Welch Allyn, Inc. 4341 State Street Road Skaneateles Falls, NY 13153 USA	<b>DRINGEND: Wichtige Sicherheitsmitteilung</b>	<b>MOD1319</b>
---	---	----------------

Handelsname des betroffenen Produktes:  
**Welch Allyn ELI380 RUHE-ELEKTROKARDIOGRAPH**

Art der Maßnahme: Sicherheitskorrekturmaßnahme vor Ort - Software-Upgrade

**MAC-Adresse = 00 17 23 xx xx xx**

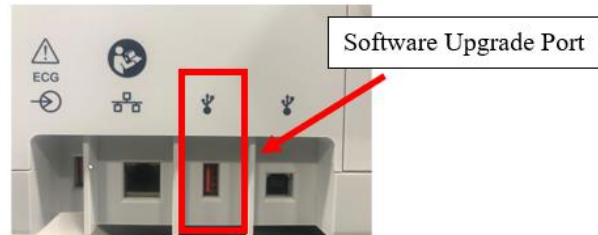
Die WLAN-MAC-Adresse enthält 12 Zeichen, wobei die ersten 6 Zeichen zur Bestimmung des Modells des installierten WLAN-Moduls verwendet werden. Die restlichen 6 Ziffern ändern sich mit jedem Gerät und sind nicht relevant. Aktualisieren Sie nur Geräte auf v2.4.3, die die unten gezeigte MAC-Adresse haben.

Wie oben erwähnt, ist Software v2.4.3 nicht kompatibel für B&B-Module. **Falls die MAC-Adresse 00 0B 28 xx xx xx lautet, führen Sie das Software-Upgrade nicht durch.**
